Adaptation du relais de démarreur HY71602 A la place du HY22004

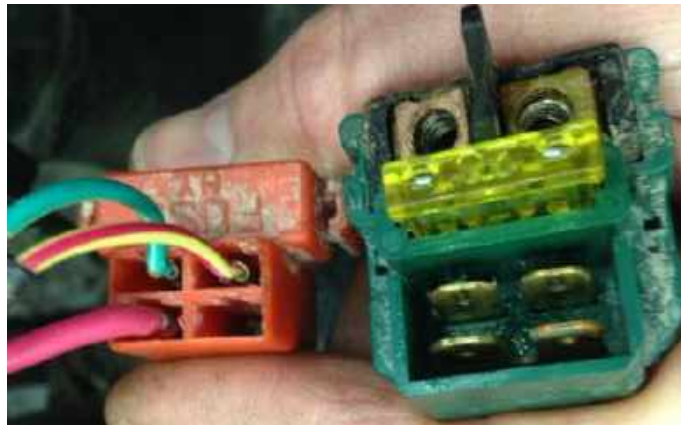
Suite à un changement de modèle du relais de démarreur, il faut peut-être modifier le câblage.

Si le câblage sur votre véhicule est comme indiqué sur la photo ci-dessous (ancien montage) :

Veillez modifier le câblage comme indiqué sur la photo ci-dessous (nouveau montage) :

Si nécessaire, remplacer les cosses œillet diamètre 5 par des cosses de diamètre 6 sur les câbles de puissance.
